## Observaciones al Informe de Mínimo Técnico del Parque Fotovoltaico Puerto Seco Solar

| <b>Código</b>       | CEN-GO-DCO-MT-FV Puerto Seco Solar-V1                           | <b>Versión</b> | 1 |
| <b>Actividad</b>    | Informe de Mínimo Técnico Parque Fotovoltaico Puerto Seco Solar |                |   |

Figura 1: Sistema Equivalente parque ERNC (Solar o Eólico)

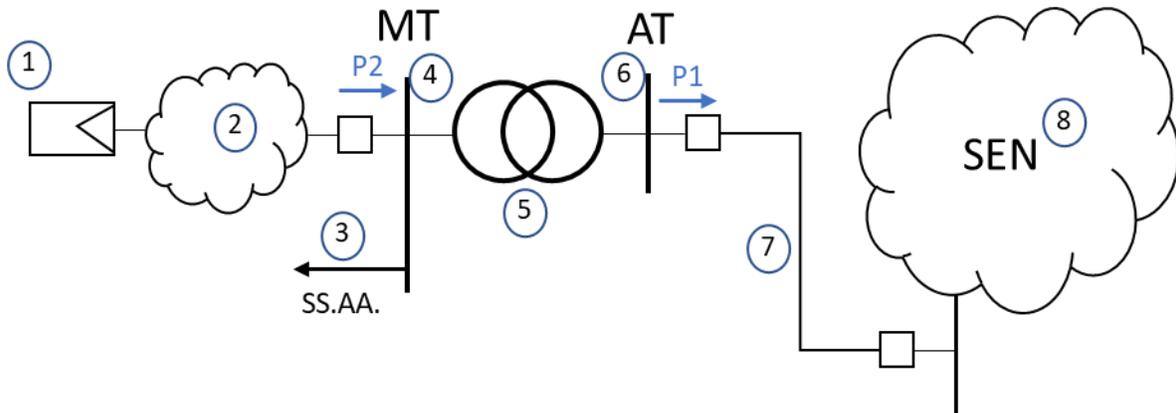
- f) Tomando como referencia el Anexo 1 de la presente minuta, se solicita incorporar al informe técnico la siguiente información:
  - 1. Potencia activa inyectada por el parque en la barra de alta tensión del parque fotovoltaico [MW].

- 2. Potencia activa inyectada en la barra de media tensión (MT) de la central [MW].
  - 3. Pérdidas activas en el transformador de poder de la central [kW].

- 4. Servicios Auxiliares de la central [kW].
  - 5. Pérdidas en el sistema colector del parque fotovoltaico [kW].

- a) **P1**: Potencia activa inyectada en la barra de alta tensión (AT) de la central [MW].
- b) **P2**: Potencia activa inyectada en la barra de media tensión (MT) de la central [MW].
- c) **Ptrafo**: Pérdidas activas en el transformador de poder de la central [kW].
- d) **SS.AA.**: Servicios Auxiliares de la central [kW].
- e) **Pcolector**: Pérdidas en el sistema colector del parque ERNC [kW].

Finalmente, el Coordinador Eléctrico Nacional definirá el mínimo técnico (MinTec) de la central según la siguiente fórmula:

$$\text{MinTec} = P1 + Ptrafo + SS.AA. + Pcolector, \text{ ó}$$

$$\text{MinTec} = P2 + Pcolector$$
